# ERRATA\_Sheet\_Safety

Safety Warnings

V1.03

Safety over  
**EtherCAT®**

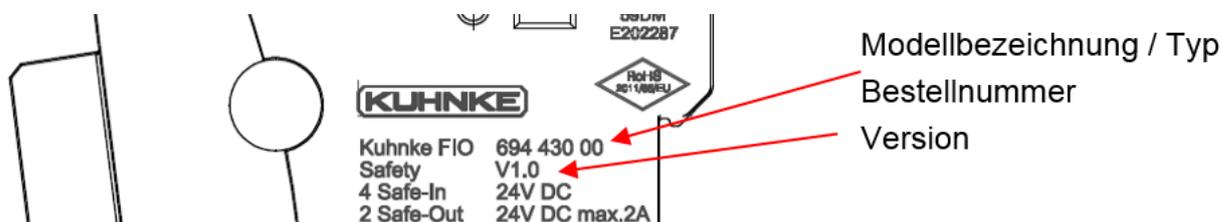
Es verblieb eine Testroutine im Release, die auf Controller 1 den FSoE-Watchdog-Timer auf den Wert 0 setzt. Dadurch kann nur auf Controller 2 der Watchdog festgestellt werden, was im Folgenden dann zu nicht kongruenten FSoE-Telegrammen von Controller 1 und 2 an den Kommunikationscontroller 3 führt.

Controller 2 meldet FSOE- Watchdog und Controller 1 meldet kein FSOE- Watchdog = inkongruente Telegramme. Der Kommunikationscontroller 3, setzt einen Fehler, der die Weitergabe von FSoE-Telegrammen vom FSoE-Master verhindert. Dieser Fehler ist nicht rücksetzbar und das Modul bleibt bis zum nächsten Power up im sicheren Zustand.

Zusammenfassend muss festgestellt werden, dass die Einfehlersicherheit des Moduls nicht gewährleistet ist.

Ein Soft-Error in der Timer Komponente oder der Speicherzelle für die Watchdogzeit im Zusammenhang mit dem ausbleiben gültiger FSOE Telegramme führt potenziell zu einem unsicheren Zustand.

Der Status des Moduls ist eingefroren – eingeschaltete Ausgänge bleiben eingeschaltet.

Die spezifizierten Sicherheitskennwerte werden nicht eingehalten!

Kuhnke FIO Safety SDI4 SDO2 Module mit dem Revisionsstand 1.01 dürfen nicht mehr eingesetzt werden. Sollten Sie noch ein Modul mit der Revision besitzen, setzen Sie sich bitte mit dem Hersteller in Verbindung

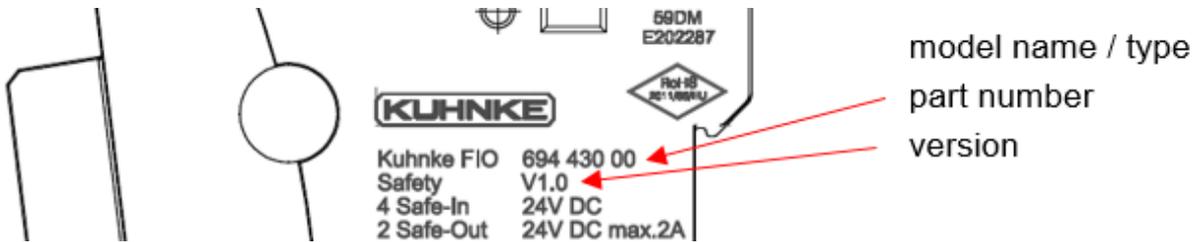
This left a test routine in the release, which sets the FSoE watchdog timer to 0 on controller 1. As a result, the watchdog can only be detected on controller 2, which then leads to non-congruent FSoE telegrams from controller 1 and 2 to the communication controller 3 in the following.

Controller 2 reports FSOE watchdog and controller 1 reports no FSOE watchdog = incongruent telegrams. The communication controller 3, sets an error that prevents the transfer of FSoE telegrams from the FSoE master. This error can not be reset and the module remains in the safe state until the next power-up.

In summary, it must be stated that the single-fault safety of the module is not guaranteed.

A soft error in the timer component or the memory cell for the watchdog time in connection with the absence of valid FSOE telegrams potentially leads to an unsafe state.

The status of the module is frozen - switched-on outputs remain switched on.

The specified safety characteristics are not adhered to!

Kuhnke FIO Safety SDI4 SDO2 modules with revision level 1.01 may no longer be used. If you still have a module with the revision, please contact the manufacturer.
